2017年12月

株式会社日精  
减速机事业部

## 关于单相马达电容器 规格(尺寸)变更的通知

电容器表示事项

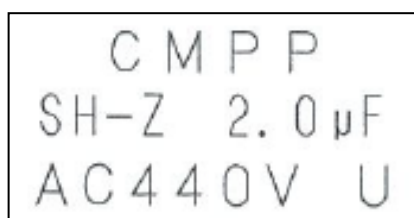
<变更内容>

电容器容量 ( $\mu F$ )	新·旧	W (mm)	H (mm)	T (mm)	D (mm)	尺寸变更 有無
1.2	旧	37.0	27.0	18.0	28.0	無
	新	37.0	27.0	18.0	28.0	
1.5	旧	38.0	31.0	21.0	31.0	無
	新	38.0	31.0	21.0	31.0	
2	旧	48.0	29.0	19.0	29.0	有
	新	38.0	31.0	21.0	31.0	
2.5	旧	48.0	31.0	21.0	31.0	無
	新	48.0	31.0	21.0	31.0	
3	旧	58.0	31.0	21.0	31.0	無
	新	58.0	31.0	21.0	31.0	
3.5	旧	58.0	31.0	21.0	31.0	有
	新	58.0	35.0	22.0	32.0	
5	旧	58.0	37.0	23.5	38.5	有
	新	58.0	41.0	29.0	44.0	
7	旧	58.0	41.0	29.0	44.0	無
	新	58.0	41.0	29.0	44.0
